Kempinski Grand Hôtel des Bains:

***Überprüfung des Erschliessungs-
und Nutzungskonzepts***

Beurteilung und Empfehlungen

Planpartner AG

Konzeptstudie Erschliessung Variante A / A.1

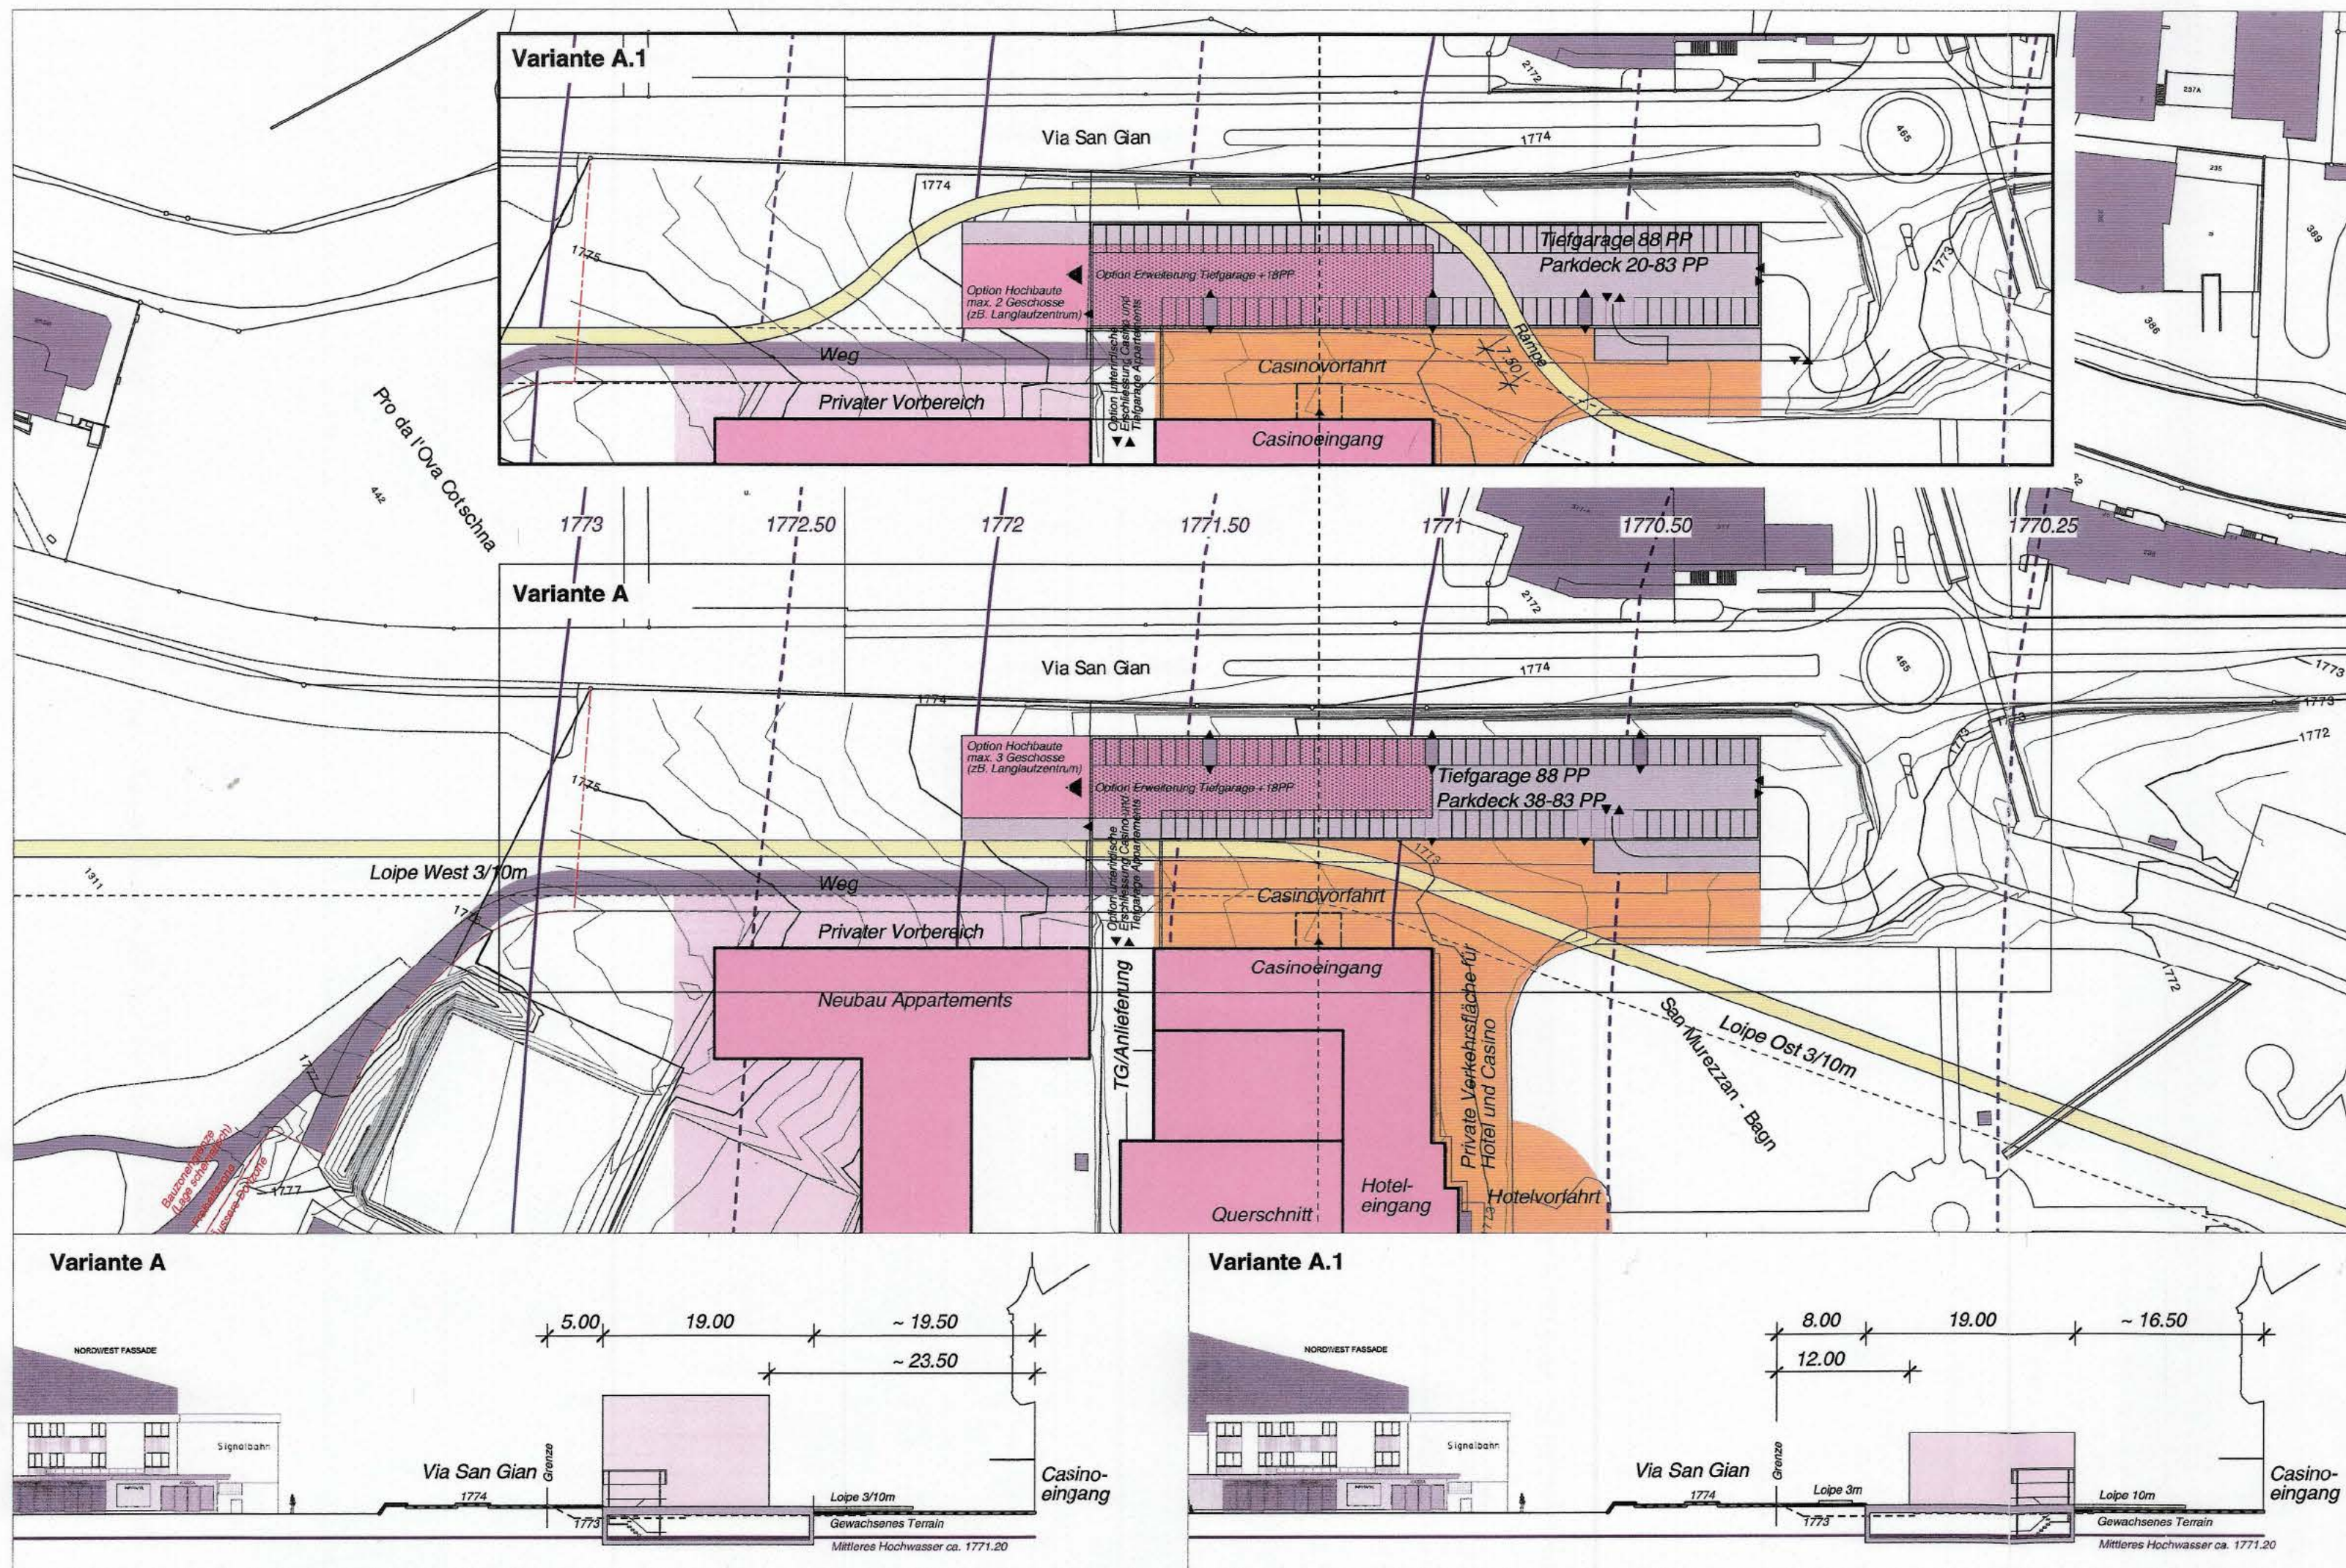
Mit einer Verschiebung der (tiefer gelegten) Strassengarage um etwa drei Meter in Richtung Hotel besteht die Möglichkeit, die Langlauf-Loipe für den Volksläufer in den rückwärtigen Bereich – zwischen Kantonsstrasse und Garage – zu verlegen. Mit dieser Massnahme könnten verschiedene Kreuzungspunkte eliminiert werden; insbesondere wäre ein hindernisfreier Zugang von der Garage in das Casino gewährleistet. [Vgl. Konzeptstudie im Anhang, Varianten A1 und B1]

Falls diese Fragen mehrheitlich zu negativen Antworten führen, empfehlen wir, die Strassengarage in Richtung des Hotels zu verschieben und die Loipe im Bereich zwischen der Kantonsstrasse und der Strassengarage zu führen. Damit könnten diverse Querungen durch Fahrzeuge vermieden werden, was aus qualitativer und sicherheitstechnischer Sicht zu begrüssen wäre (vgl. dazu Konzeptstudie im Anhang, Varianten A1 und B1).

Konzeptstudie Erschliessung

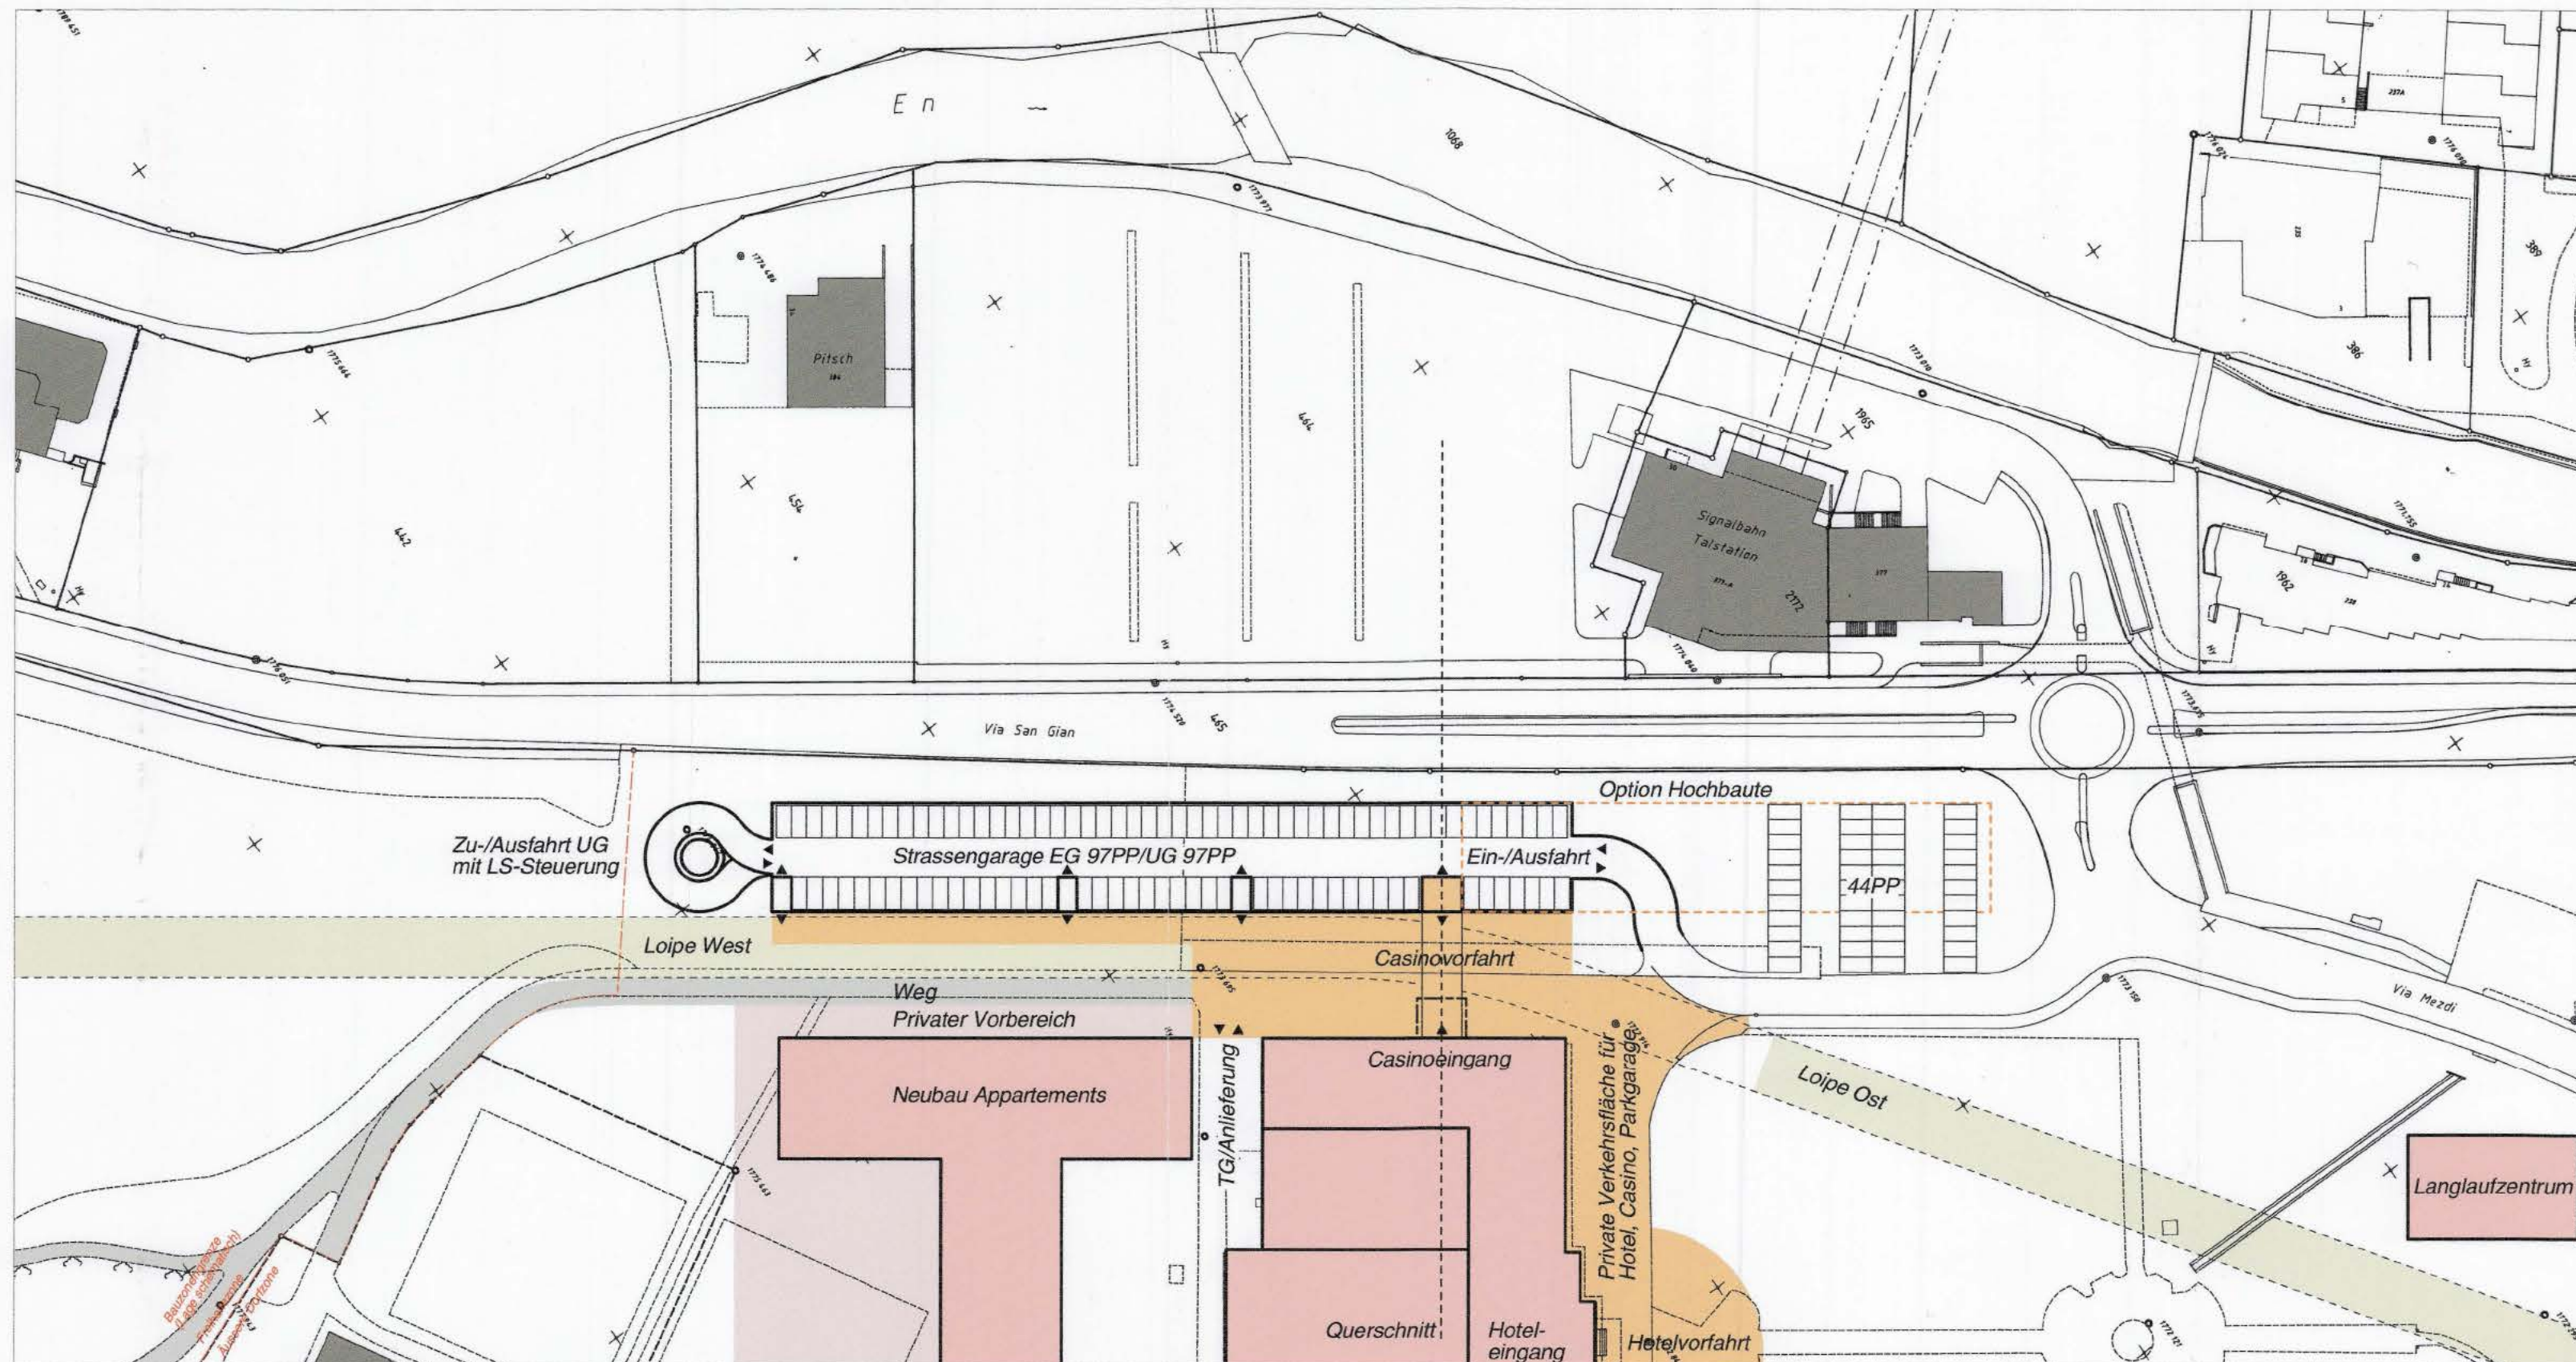
Bereits in den ersten Konzeptskizzen der Planpartner AG haben wir die Idee zur Diskussion gestellt, die Strassengarage als Doppelbänder zu dimensionieren (vier Parkreihen und zwei Fahrbahnen). Damit hätte das Parking in seiner Länge verkleinert und so kompakter gestaltet werden können, was zu kürzeren Wegen für die Benutzer geführt hätte.
